ATTO DIRIGENZIALE

OGGETTO: Comune di Molfetta (BA)

PARERE DI COMPATIBILITÀ PAESAGGISTICA (art. 96 delle NTA del PPTR)

Piano di Lottizzazione per la ristrutturazione urbanistica delle volumetrie esistenti nel comparto edilizio n. 17 adottato con Delibera di GC 12 del 22.01.2015.

POLIGONI CMP 17

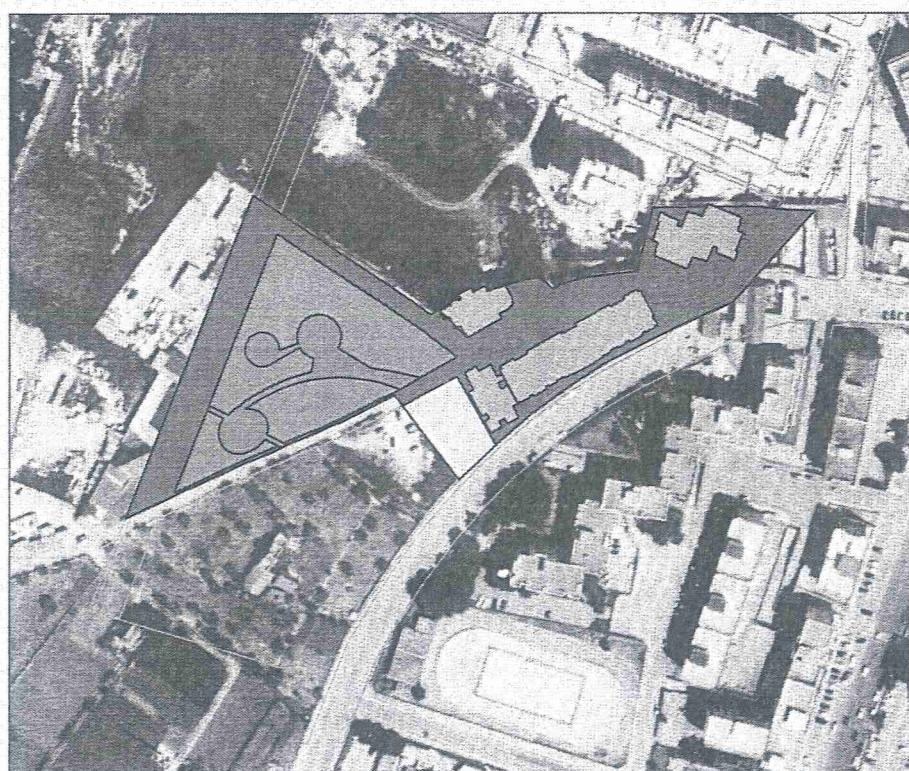
Tuttavia si rappresenta che sebbene il suddetto parco sia previsto a ridosso di una cava a gradoni oramai dismessa, in cui si riconosce un regime di naturalità consolidato, risulta in discontinuità con la stessa poiché la previsione della strada interna di comparto, attraversando in direzione est ovest l'area d'intervento, non assicura una adeguata connessione ecologica e paesaggistica dei due sistemi.

Inoltre l'edificio blocco A4 dell'UMI 2 si pone a ridosso del fronte della cava non definendo con la stessa alcuna relazione progettuale.

- riconfigurare, al fine di assicurare una continuità ecologica e paesaggistica tra il parco urbano e la cava, la strada carrabile denominata "strada interna di comparto" rendendola una strada ciclopedinale. Detta strada dovrà essere realizzata in forma di percorso verde con materiali che garantiscono la permeabilità e rivestire funzioni esclusivamente ciclopedinali. In particolare la sua sezione variabile, ma mai superiore a 3 metri, dovrà prevedere aree attrezzate di sosta per la sua fruizione pubblica.

- materiali drenanti (battuto) da posare a secco senza l'impiego di conglomerati cementizi e/o impermeabilizzanti al fine di aumentare la capacità drenante delle stesse superfici. Sono escluse coperture asfaltate e/o sintetiche.
- specie arboree ed arbustive forestali autoctone ombreggianti in modo da garantire e favorire la mobilità ciclabile e pedonale nelle ore calde;
- muretti a secco in pietra locale costruiti su entrambi i lati, secondo le tecniche tradizionali, senza fare ricorso a sigillature dei giunti dei paramenti murari o a strutture murarie con nuclei in calcestruzzo o in laterizi, rivestiti da paramenti in pietra a faccia vista;
- traslare l'edificio blocco A4, conseguentemente alla riconfigurazione della "strada interna di comparto" il più possibile verso sud-est al fine di ridefinire il

rapporto tra lo stesso e la cava. Lo spazio compreso tra detto edificio, a seguito della traslazione è la cava, sia trattato con essenze a verde autoctono;
